設計及び工事計画認可申請書の一部補正について

東海第二発電所

設計及び工事計画認可申請書の一部補正

令和4年3月1日付け発室発第172号にて申請した設計及び工事計画認可申請書について、「Ⅱ. 工事計画」、「Ⅲ－Ⅰ. 工事工程表」、「Ⅳ. 変更の理由」、「Ⅴ-1 説明書」及び「Ⅴ-2 耐震性に関する説明書」の記載の適正化及び必要な書類の追加を行うため補正する。

東海第二発電所 設計及び工事計画認可申請書の一部補正 補正前後比較表
 【V-2-8-2-4】原子炉建屋換気系（ダクト）放射線モニタの耐震性についての計算書

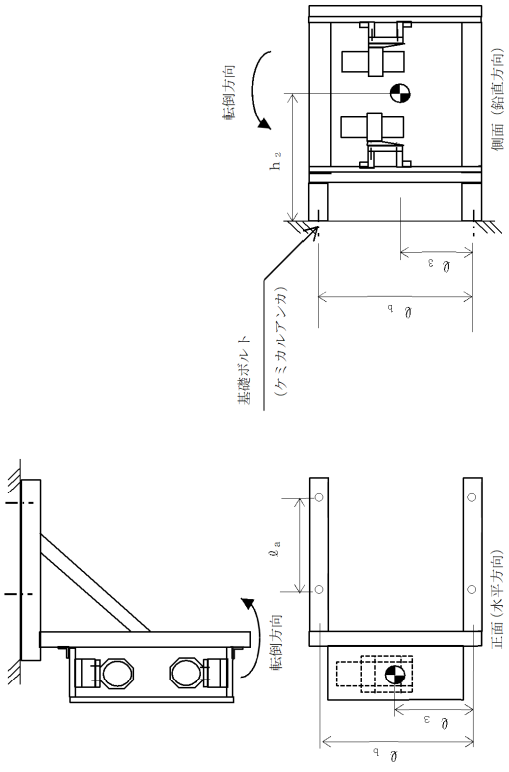
| 既申請版（2022/3/1 申請）（変更前） | 変更後 | 変更理由 | | | | | | | | | | | | | | | | | | | | | | | | | | | | | | | | | | | | | | | | | | | | | | | | | | | | | | | | | | | | | | | | | | | | | | | | | | | | | | | | | | | | | | | | |
|------------------------|--|-------------------------|-----------------------|----------------|----------------|--------------------------|----------------------|----------------------|-------------|-------------|-------------|-------------|------|------|------|------|------|---------------------|---|-------------------------|--|--|------|------|------|------|--|--|--|--|------------|------------|------------|------------|--|--|--|----|--------|------------|------------|------------|------------|--------------------------|---|----------|----------|-------|--|--|--|--|--|--|---|---|---|----|-------------|-------------|-------------------|---------|----------|------|--|-----------------------|-------------|-------|-----|-----|-----|-----|-----|------|------|----|-------|--|-------|--|-----------------------|-------------|-----------------------|-------------|-------|--|--|--|--|--|
| | <p style="text-align: center;">NT2 変② V-2-8-2-4 R1</p> <p style="text-align: center;">【原子炉建屋換気系（ダクト）放射線モニタ（RE-D17-N009A, B, C, D）の耐震性についての計算結果】</p> <p>1. 設計基準対象施設</p> <p>1.1 設計条件</p> <table border="1" data-bbox="1665 380 1857 1745"> <thead> <tr> <th rowspan="2">機器名称</th> <th rowspan="2">耐震設計上の重要度分類</th> <th rowspan="2">据付場所及び床面高さ (m)</th> <th colspan="2">固有周期(s)</th> <th colspan="2">弾性設計地震動 S_d 又は静的震度</th> <th colspan="2">基準地震動 S_w</th> <th rowspan="2">周囲環境温度 (°C)</th> </tr> <tr> <th>水平方向</th> <th>鉛直方向</th> <th>水平方向</th> <th>鉛直方向</th> <th>水平方向</th> <th>鉛直方向</th> </tr> </thead> <tbody> <tr> <td>原子炉建屋換気系（ダクト）放射線モニタ</td> <td>S</td> <td>EL.22.00 (EL.29.00*)</td> <td></td> <td></td> <td>設計震度</td> <td>設計震度</td> <td>設計震度</td> <td>設計震度</td> <td></td> </tr> <tr> <td></td> <td></td> <td></td> <td>$C_H=0.88$</td> <td>$C_V=0.62$</td> <td>$C_H=1.55$</td> <td>$C_V=1.17$</td> <td></td> <td></td> <td></td> </tr> </tbody> </table> <p style="text-align: center;">注記 *1: 基準床レベルを示す。</p> <p>1.2 機器要目</p> <p>1.2.1 原子炉建屋換気系（ダクト）放射線モニタ</p> <table border="1" data-bbox="1932 900 2056 1745"> <thead> <tr> <th>部材</th> <th>m (kg)</th> <th>h_2 (mm)</th> <th>l_3 (mm)</th> <th>l_4 (mm)</th> <th>l_5 (mm)</th> <th>A_b (mm²)</th> <th>n</th> <th>n_{r1}</th> <th>n_{r2}</th> </tr> </thead> <tbody> <tr> <td>基礎ボルト</td> <td></td> <td></td> <td></td> <td></td> <td></td> <td></td> <td>2</td> <td>2</td> <td>2</td> </tr> </tbody> </table> <p>1.3 計算数値</p> <p>1.3.1 ボルトに作用する力 (単位: N)</p> <table border="1" data-bbox="2080 543 2208 1745"> <thead> <tr> <th rowspan="2">部材</th> <th rowspan="2">S_y (MPa)</th> <th rowspan="2">S_u (MPa)</th> <th rowspan="2">S_y (R.T) (MPa)</th> <th rowspan="2">F (MPa)</th> <th rowspan="2">F* (MPa)</th> <th colspan="2">転倒方向</th> </tr> <tr> <th>弾性設計用地震動 S_d 又は静的震度</th> <th>基準地震動 S_w</th> </tr> </thead> <tbody> <tr> <td>基礎ボルト</td> <td>205</td> <td>520</td> <td>205</td> <td>205</td> <td>246</td> <td>鉛直方向</td> <td>鉛直方向</td> </tr> </tbody> </table> <p>1.3.1 ボルトに作用する力 (単位: N)</p> <table border="1" data-bbox="2273 909 2418 1745"> <thead> <tr> <th rowspan="2">部材</th> <th colspan="2">F_b</th> <th colspan="2">Q_b</th> </tr> <tr> <th>弾性設計用地震動 S_d 又は静的震度</th> <th>基準地震動 S_w</th> <th>弾性設計用地震動 S_d 又は静的震度</th> <th>基準地震動 S_w</th> </tr> </thead> <tbody> <tr> <td>基礎ボルト</td> <td></td> <td></td> <td></td> <td></td> </tr> </tbody> </table> | 機器名称 | 耐震設計上の重要度分類 | 据付場所及び床面高さ (m) | 固有周期(s) | | 弾性設計地震動 S_d 又は静的震度 | | 基準地震動 S_w | | 周囲環境温度 (°C) | 水平方向 | 鉛直方向 | 水平方向 | 鉛直方向 | 水平方向 | 鉛直方向 | 原子炉建屋換気系（ダクト）放射線モニタ | S | EL.22.00 (EL.29.00*) | | | 設計震度 | 設計震度 | 設計震度 | 設計震度 | | | | | $C_H=0.88$ | $C_V=0.62$ | $C_H=1.55$ | $C_V=1.17$ | | | | 部材 | m (kg) | h_2 (mm) | l_3 (mm) | l_4 (mm) | l_5 (mm) | A_b (mm ²) | n | n_{r1} | n_{r2} | 基礎ボルト | | | | | | | 2 | 2 | 2 | 部材 | S_y (MPa) | S_u (MPa) | S_y (R.T) (MPa) | F (MPa) | F* (MPa) | 転倒方向 | | 弾性設計用地震動 S_d 又は静的震度 | 基準地震動 S_w | 基礎ボルト | 205 | 520 | 205 | 205 | 246 | 鉛直方向 | 鉛直方向 | 部材 | F_b | | Q_b | | 弾性設計用地震動 S_d 又は静的震度 | 基準地震動 S_w | 弾性設計用地震動 S_d 又は静的震度 | 基準地震動 S_w | 基礎ボルト | | | | | <p>既工事計画で確認された内容の一部について記載を適正化する。 表中 1.1 設計条件のうち、据付場所及び床面高さについて、「EL.23.00」⇒「EL.22.00」に変更</p> |
